Bæjarstjórn Akraness leggur til að deiliskipulagi hafnarsvæðis á Akranesi - H3 - Krókatún 22-24 verði breytt á þann veg að í stað byggingarreitslínu sem myndar ca. 33° horn við megin stefnu núverandi bygginga á lóðinni Krókatún 22-24 komi ný lína sem myndar 45° horn við megin stefnu bygginga á lóðinni. Húsgerð og skilmálar eru óbreyttir.

Útg.	Dags.	Skýring	Br.af.
Verkefni:			
H3 - GRENJAR			
Reiðmálfrægi:			
Krókatún 22-24 Akranesi			
Verkefni:			
Breyting: Breyting á deiliskipulagi			
Landnúmer:	131701	Staðgreinir:	3000-1-00074303
Skipulagsuppráttur			
Hannað af:	PH	Matshluti:	
Telknað af:	PH	Mælikvarði:	1:1000
Yfirfarið af:	Checker	Dagsetning:	18.08.2016
Samþykkt:			
Þorsteinn Haraldsson Byggingafræðingur BFI			
GYFDRAGSLIN 40 - 113 - REYDREYK HÖNNUN HÖNNUN RETTAR: 19055-4179 RETTAR: 19055-4179 RETTAR: 19055-4179			
A-00-00-01			
HÖNNUNUR ÁSKILUR SER ALAN RETT A TERNINGUM - FJÓLFOLDUN ER HÁÐ SKRIFLEGU SAMÞYKTI

Breytt deiliskipulag

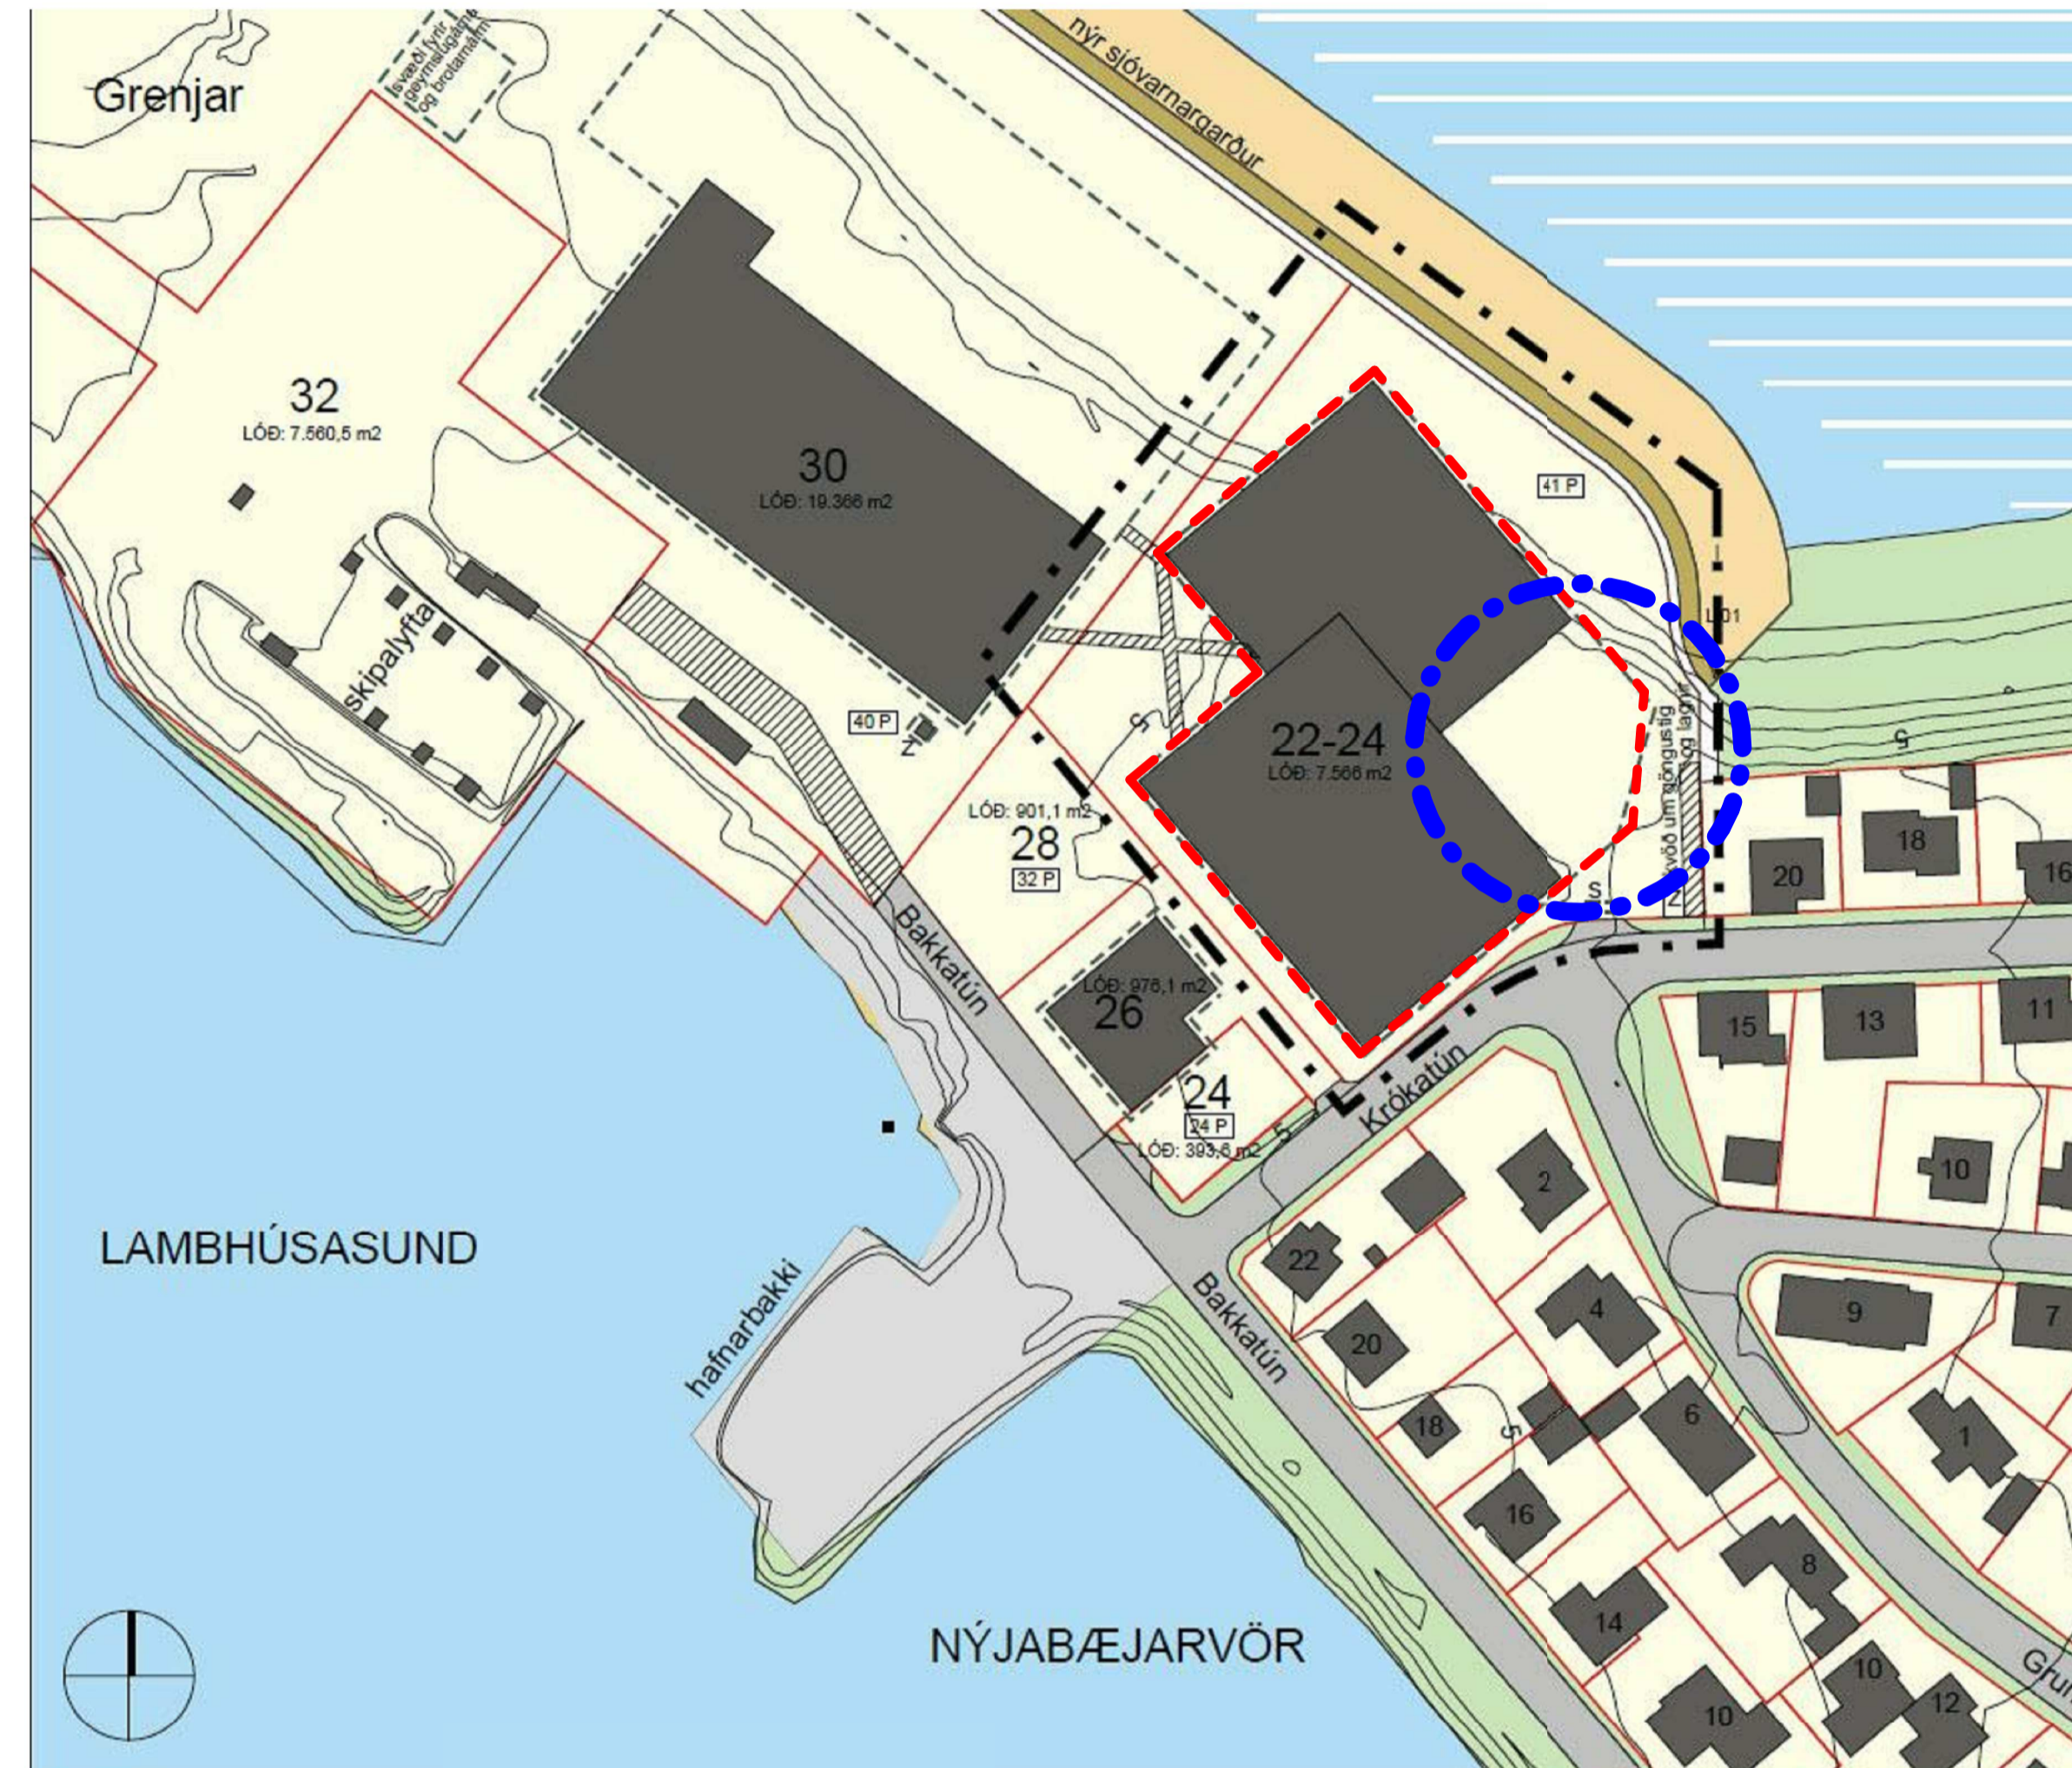
Breyting á deiliskipulagi felst í að snúa byggingarlínu sem myndar ca. 33° horn í 45° horn á þann veg að nýrri 45° línu er snúið um miðja ca. 33° línu, þannig að byggingarmagn og nýtingarhlutfall helst óbreytt.
